構造検討書

大津京ステーションプレイス

既存建物の施工不良による構造の安全性の検討

図 1

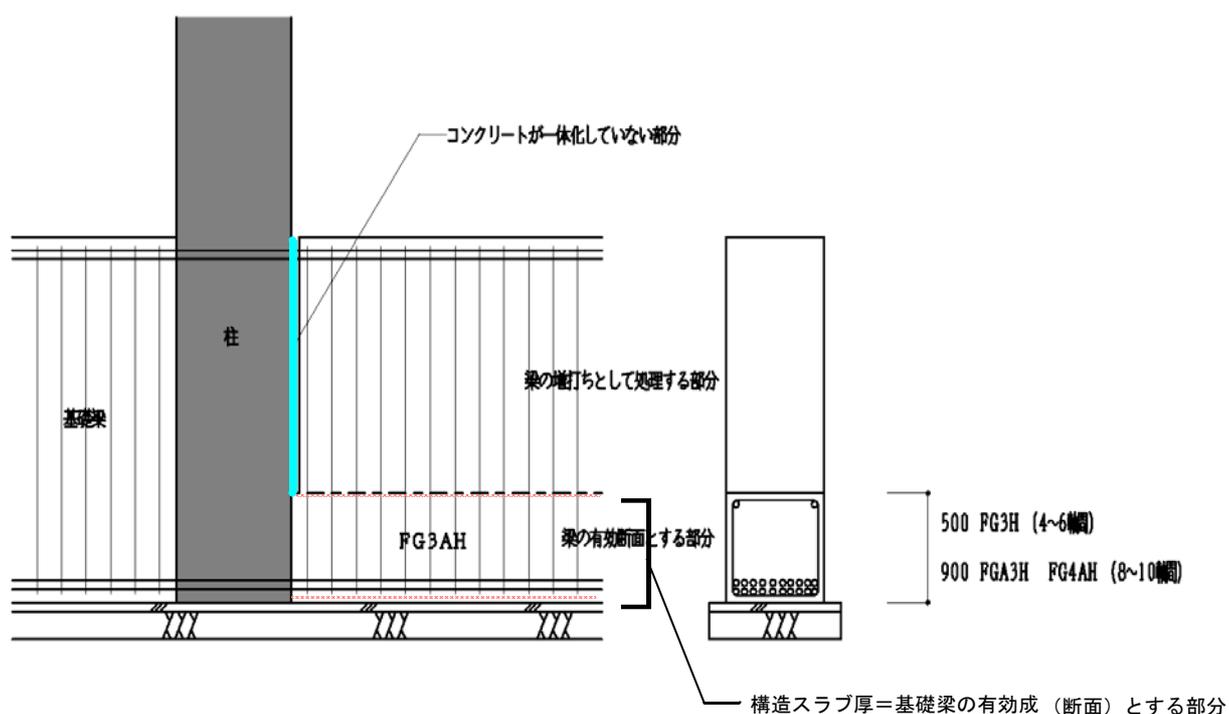
計算上の基礎梁のモデル化としては、基礎梁下端部分に構造スラブが取り付けしており 構造スラブ上端までコンクリートを一回で打設されているため 構造スラブと柱はコンクリートが一体化されているとみなし、基礎梁の下端筋のみが曲げ応力に対して有効であると判断し 断面(梁成)については、構造スラブがつながっている部分を梁成として 図1のような形状でモデル化をし、計算を行う

上端筋については、コンクリートが一体化されていないため 鉄筋がつながっているだけでは鉄筋コンクリート造としての耐力は見込めないと判断できる。

よって上端筋の曲げ耐力については考慮しないものとする。

構造スラブ上端から上の基礎梁の断面については、増打ち部分とみなして、重量のみ計算に考慮する。この場合、増し打ち部分が圧縮応力には有効であると考えられるが他方で構造スラブ上端で水平打ち継ぎがされているので、水平応力時に 打ち継ぎ面にて水平方向に横滑りする可能性があり、圧縮応力に対して果たして有効であるか疑問であるよって圧縮応力に対しても考慮しないものとする。

せん断耐力についても コンクリートが一体化されていない部分は、せん断耐力が見込めないので、構造スラブ厚分のみ せん断耐力が有効であると判断する。

A通り軸組図 1/200

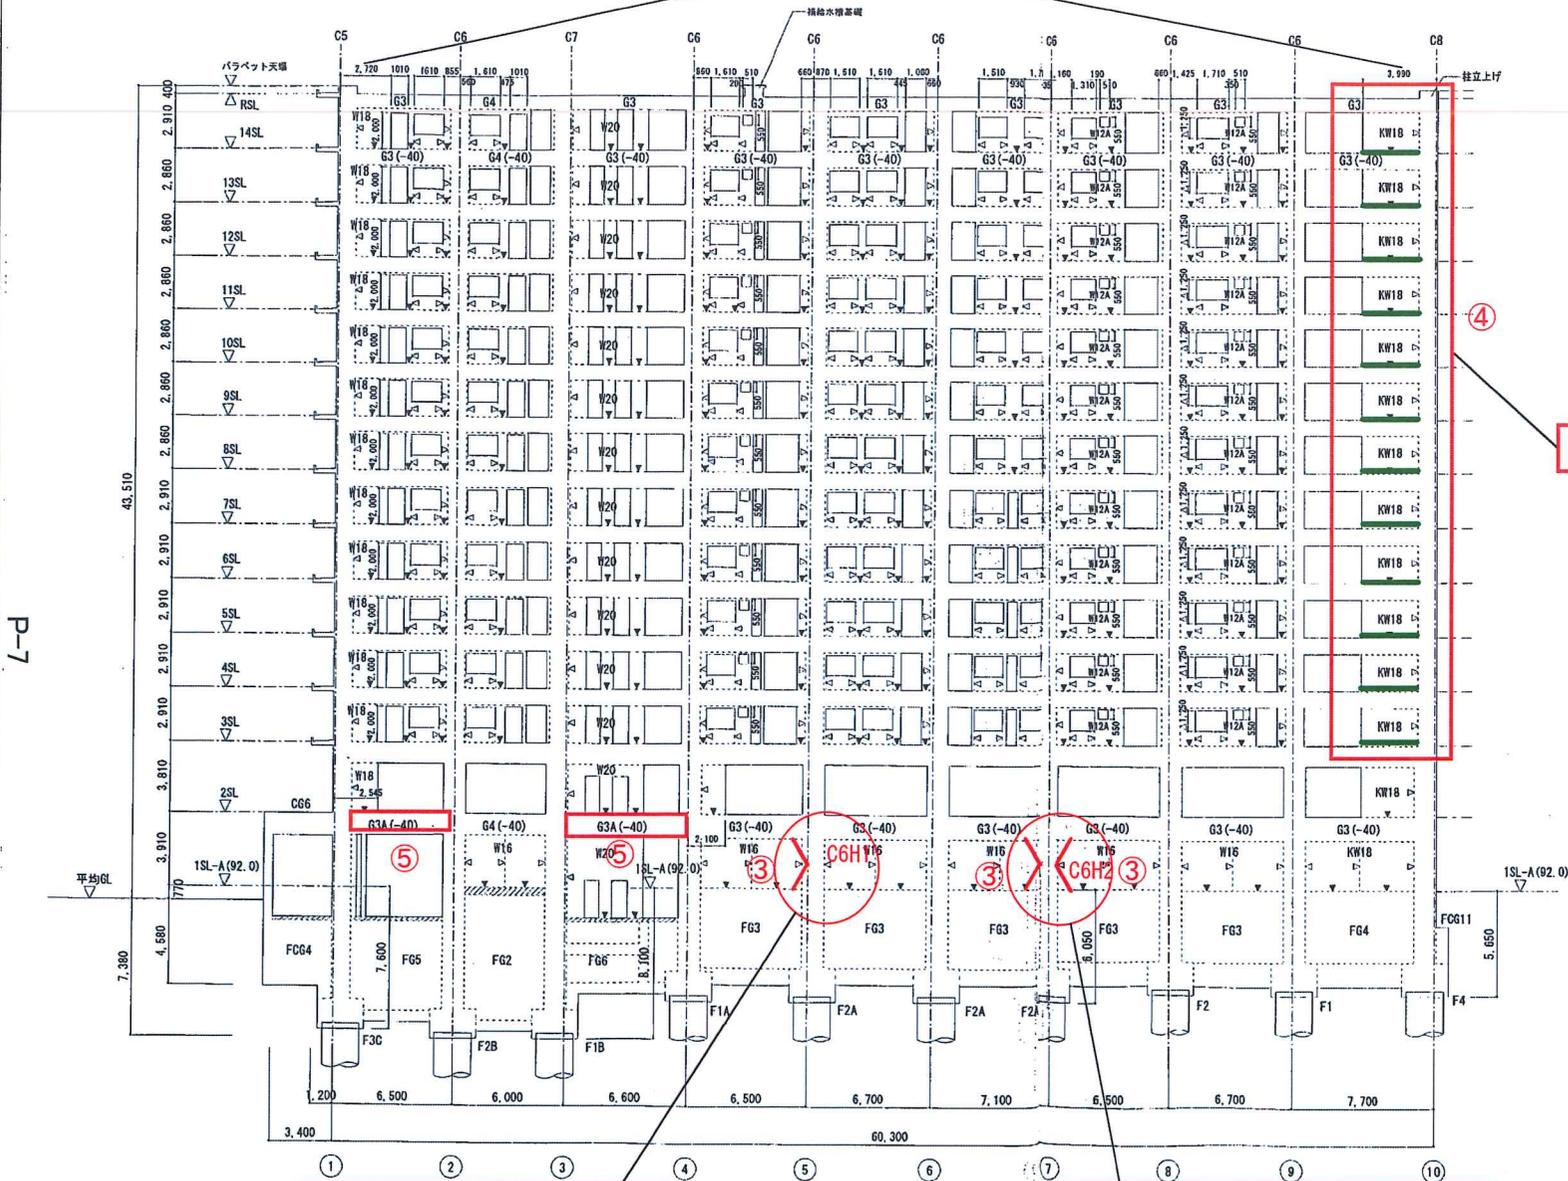
スリット位置開口下部に設置されている事により、柱袖壁 300mm を考慮

コールドジョイントによる地中梁断面の調整(8箇所)

— スリットなし

屋上部分水勾配によるコンクリート増し打ち
甲第138号証参照 ①

— 水平スリットなし

スリットが柱へ入り込んでいる為
主筋1本を考慮しない

スリットが柱へ入り込んでいる為
主筋2本(2箇所のスリット)を考慮しない
